Technisch advies inzake oeverval zandwinplas Valkenburgse meer

Klant: Omgevingsdienst West-Holland

Referentie: BL2085-RHD-XX-XX-RP-X-0001

Datum: 27 februari 2026

Figuur 2-4: Uitsnede uit [4] isohoogtelijnen op 3 september 2024 en zuigtrace 1 april 2025

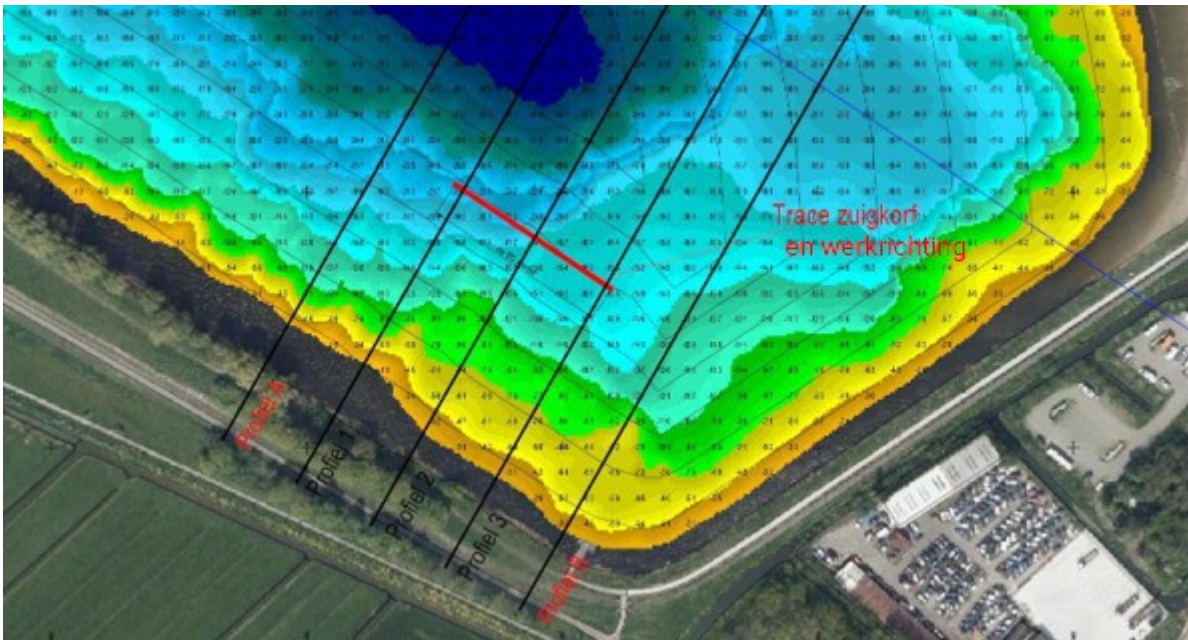
- Op basis van de informatie met betrekking tot de locatie van de zuigerkop [17] is geconcludeerd dat het bodemprofiel bij aanvang van de werkzaamheden op 1 april gelijk was aan het bodemprofiel op 3 september 2024 omdat er volgens opgaaf van Xella in de tussenliggende periode geen zandwinning heeft plaats gevonden (bijlage A1);

- Op 1 april 2025 is gestart in de zuidwesthoek van de zandwinplas zoals aangegeven in de trace van de zuigkorf, de winzuiger bewoog zich in zuidoostelijke richting langs het talud. Zowel in de hoogtelijnenkaart als in de dwarsprofielen is te zien dat het gemiddelde talud ter plaatse van de zuigtrace flauwer was dan 1:4, waarop wordt opgemaakt dat het de bedoeling was om dit gedeelte van het talud af te werken op een helling van 1:4. De werkzaamheden worden daarom gezien als “werkzaamheden ten behoeve van het afwerken van het talud”;

- Tevens is in de tekening te zien dat de diepte van het middengedeelte van de plas NAP -36,8 à -40 m bedraagt. De winning van het zand onder NAP -31 m (paragraaf 2.2) heeft plaatsgevonden tussen 22 juni 2021 en 12 maart 2024 (onderbouwing hiervan in hoofdstuk 3). Op basis hiervan wordt geconcludeerd dat de “zandwinning naar het midden van de plas” reeds heeft plaats gevonden;

Figuur 2-5: Vershilkaart bodemhoogte voor en na de oeverval (bron: [2]) versus zandwinning midden zandwinplas

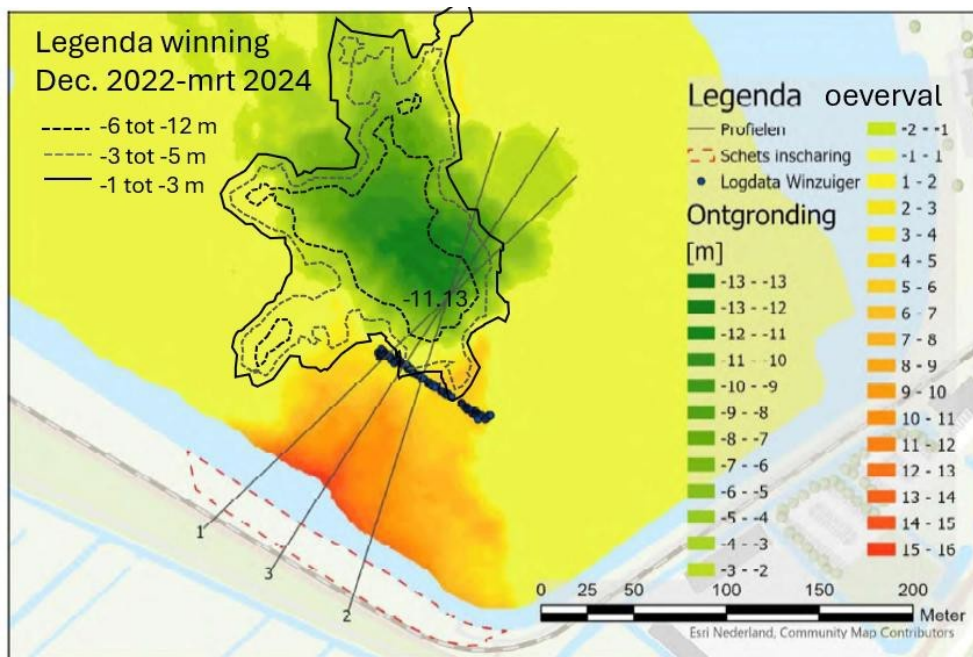
In Figuur 2-5 is te zien dat ten gevolge van de bresvloeiing er in het midden van de plas een aanzanding van maximaal 13 m heeft plaatsgevonden en dat langs de oever van de plas maximaal 16 m zand of grond is geërodeerd. De oeverval heeft niet loodrecht op het talud plaats gevonden, maar onder een hoek van circa 45° met het talud in noordelijke richting. De oorzaak hiervan is de grote verdieping in het midden van de put (diepste ontzanding -11,13 m). Indien deze verdieping niet had plaatsgevonden zou het risico op een ongecontroleerde bres kleiner zijn geweest. Ook is de kans groot dat de inscharingslengte minder groot was geweest en dat de omvang van de schade beperkt zou zijn geweest.

Figuur 3-1: Dieptemeting zandwinplas 22 juni 2021 [13] (links) en 12 maart 2024 [5] rechts

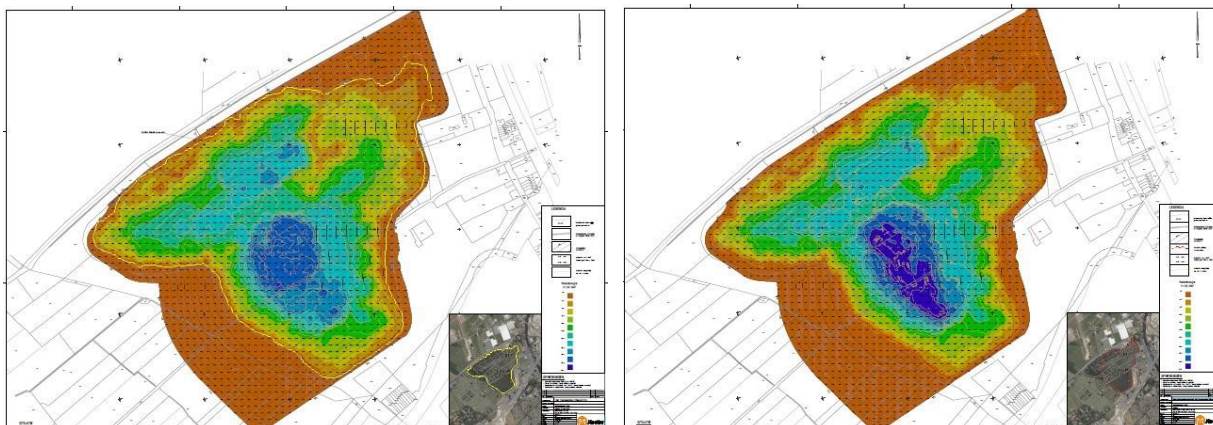
Aan dit voorschrift wordt niet voldaan. Onderbouwing: Op het moment dat de vergunning werd afgegeven, bedroeg de diepte⁴ van de zandwinplas maximaal NAP -31 m. In de peilingen van 22 juni 2021 en 24 maart 2024 is te zien dat tussen 2021 en 2024 in het zuidelijk deel van de plas al zand is gewonnen tot bijna NAP -40 m (Figuur 3-1). De werkzaamheden op 1 april vonden dus plaats aan het oeverprofiel nadat in het midden van het meer verdieping heeft plaatsgevonden. Op basis hiervan wordt geconcludeerd dat

niet voldaan wordt aan het vergunningsvoorschrift 6.2 omdat het oeverprofiel als eerste had moeten worden afgewerkt alvorens de rest van het zand werd gewonnen.

Figuur 3-2: Profiel '2' met zuigtrace en geschetste laagdikte (gebaseerd op [4])

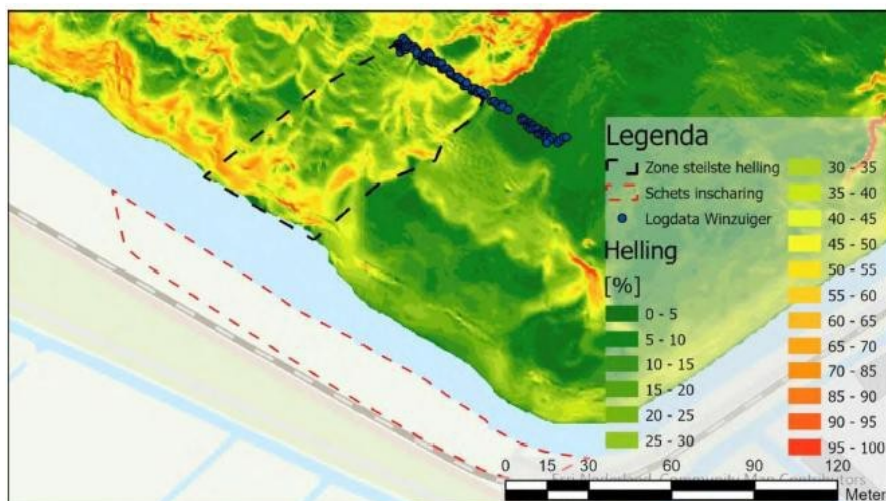
In Figuur 3-2 is de laagdikte van 3 m ingetekend in het profiel (Profiel 2) met de zuigtracé [4].

Opgemerkt wordt dat op basis van Profiel 2 wordt afgeleid dat de insteek van de zuigbuis mogelijk zelfs meer dan 5 m bedraagt.

A2 Tekening 61E055493-008-BATHY-240903 (overzicht zuigtrance na oeverval 2025) [4]

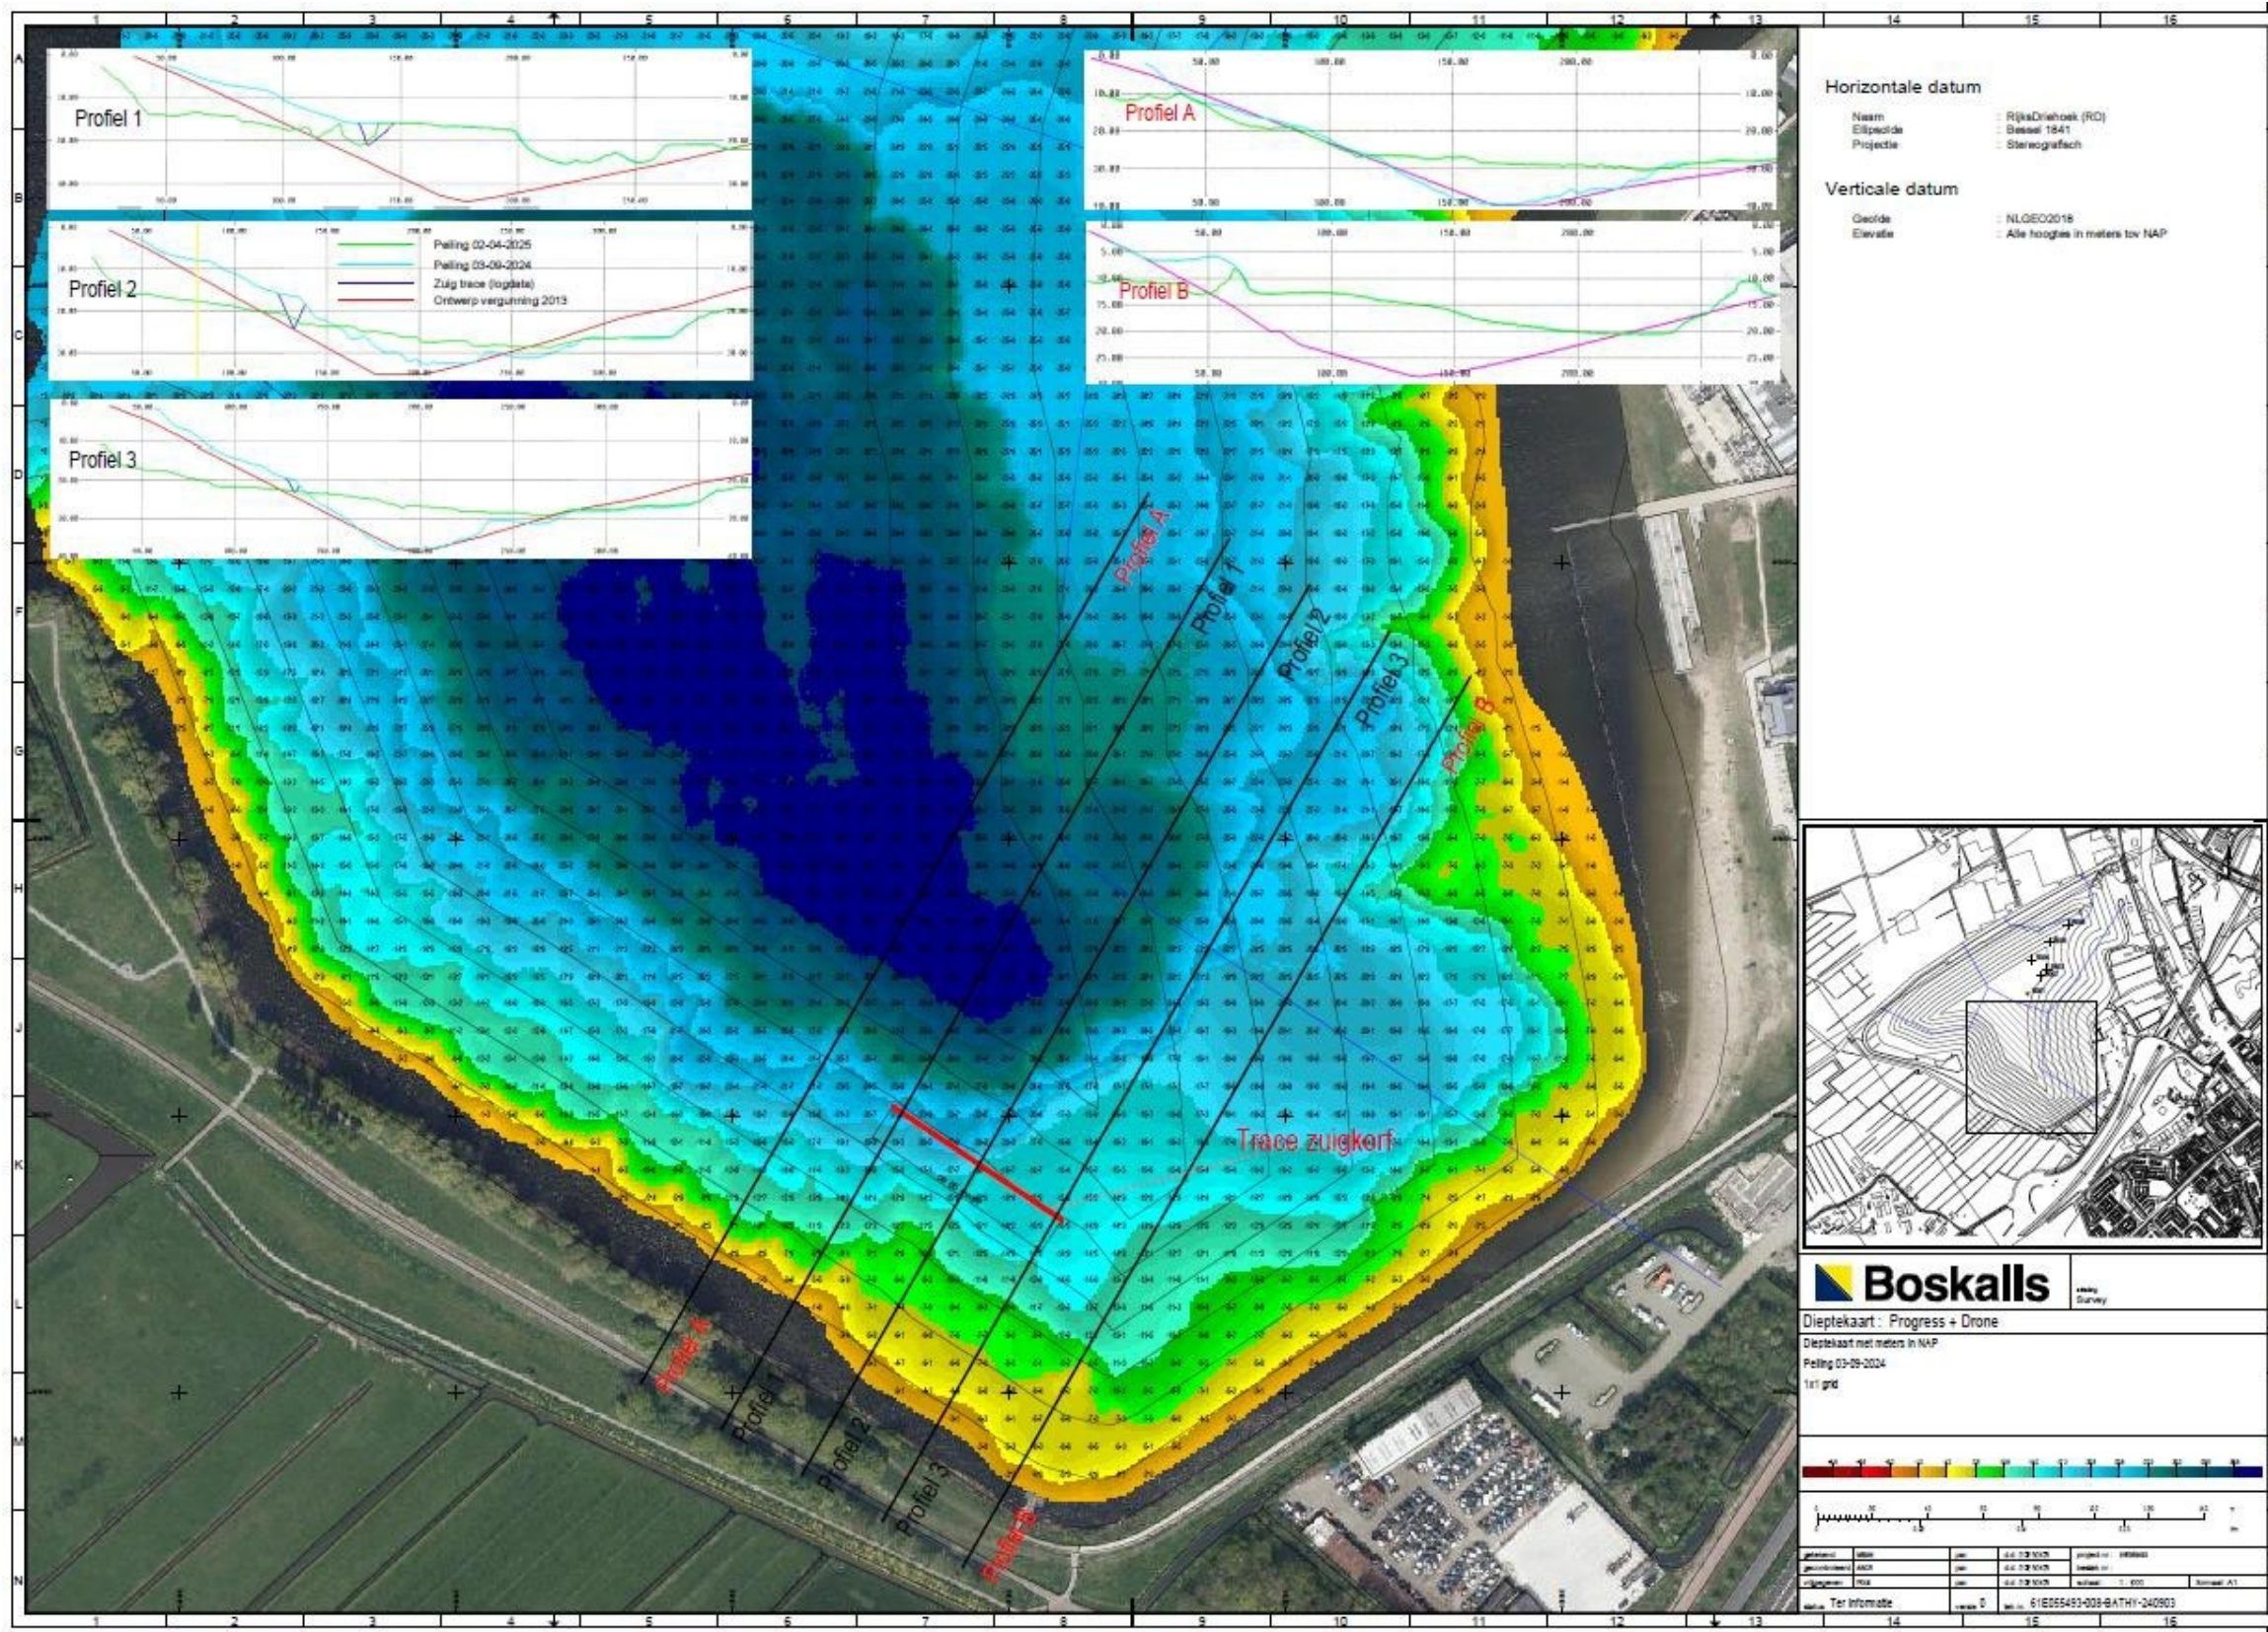
¹ In de tekening zijn dwarsprofielen opgenomen. Uit de dieptelijnenkaart blijkt dat de nummering van de profielen niet overeenkomt met de aangegeven locaties in het bovenaanzicht. Profiel 1 en profiel 3 lijken te zijn verwisseld.
